OGGETTO: Richiesta nulla osta, ex art. 13 legge 394/91, e "sentito", ex comma 7 art. 5 dpr 357/97, sul progetto dei Lavori di sistemazione idrogeologica ambientale sul reticolo idrografico minore sul versante forestale "SALICE" - NULLA OSTA.

COMUNE DI CAMPORA
Protocollo Arrivo N. 926/2024 del 11-04-2024
Doc. Principale - Copia Documento

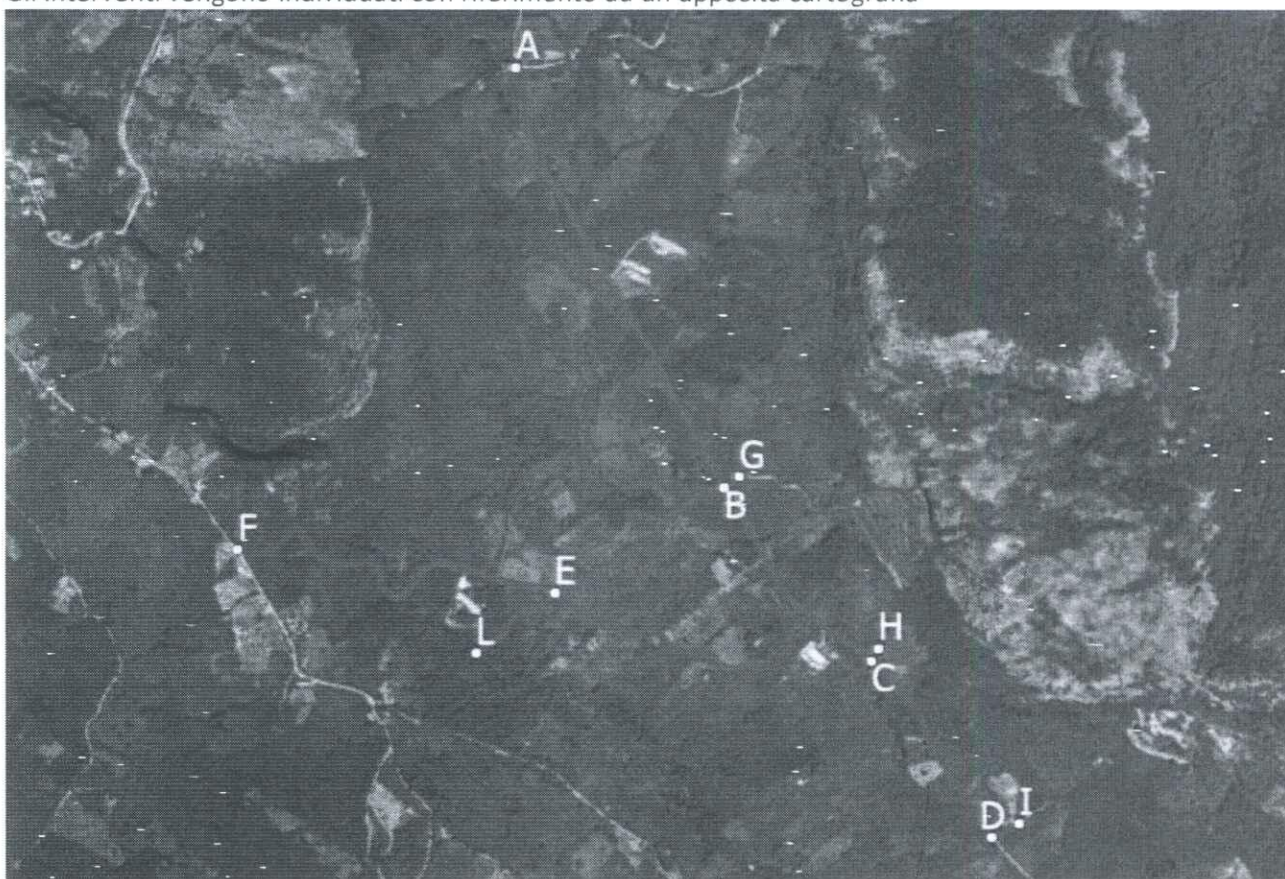
Si fa riferimento alla convocazione della conferenza dei servizi per gli interventi indicati in oggetto ed alla documentazione relativa, acquisita agli atti di questo Ente Parco al prot. n. 3515 del 11.03.2024.
Gli interventi vengono individuati con riferimento ad un'apposita cartografia

1. È prevista la realizzazione di due tratti di gabbionate rinverdite lungo il fosso che corre longitudinalmente alla strada nel tratto E-B, è inoltre prevista la installazione di un gard rail in legno e ferro.
2. È previsto il ripristino dei dissesti lungo le strade esistenti mediante la rimozione della pavimentazione stradale, la ricarica con materiale arido e il rifacimento dello strato di binder e tappetino. Il rifacimento della intera fondazione stradale invece, sarà realizzato esclusivamente nel

- tratto stradale prossimo al nodo "B", come indicato nella planimetria seguente. L'intera viabilità sarà oggetto di ripristino della pavimentazione stradale nei punti maggiormente ammalorati.

3. È prevista la pulizia della zanella che corre lungo tutti gli assi stradali, nei tratti indicati in cartografia "BA-BH", a partire dal punto "B" per una lunghezza di circa 80 metri a destra e sinistra, la cunetta in cemento, si presenta degradata e non in grado di assolvere alla sua funzione, qui sarà demolita e ne sarà realizzata una di nuova fattura, sempre in calcestruzzo debolmente armato.

4. Per quanto riguarda le stradine che accedono alla viabilità principale (tratti individuati nelle planimetrie seguenti: B-G; H-C; D-I), è previsto per una lunghezza di circa 50 metri, uno scavo di livellamento con la successiva messa in opera di misto granulometrico stabilizzato e pavimentazione in conglomerato bituminoso. Su questi tratti e su di un lato, viene realizzata una cunetta in legno e pietra che avrà come recapito finale il tombino esistente.

In conclusione, visto l'art. 13 della legge 394/91, si comunica il nostro nulla osta ed il nostro sentito sugli interventi proposti a condizione che:

- non siano realizzati allargamenti delle sezioni stradali interessate dai lavori;
- non vengano previste pavimentazioni impermeabilizzanti nei tratti B-G; H-C; D-I.
- sostituire le gabbionate descritte al precedente punto 1 con palificate in legno e pietra, nel rispetto di quanto previsto dal comma 8 art. 9 delle Norme di Attuazione del P.d.P.
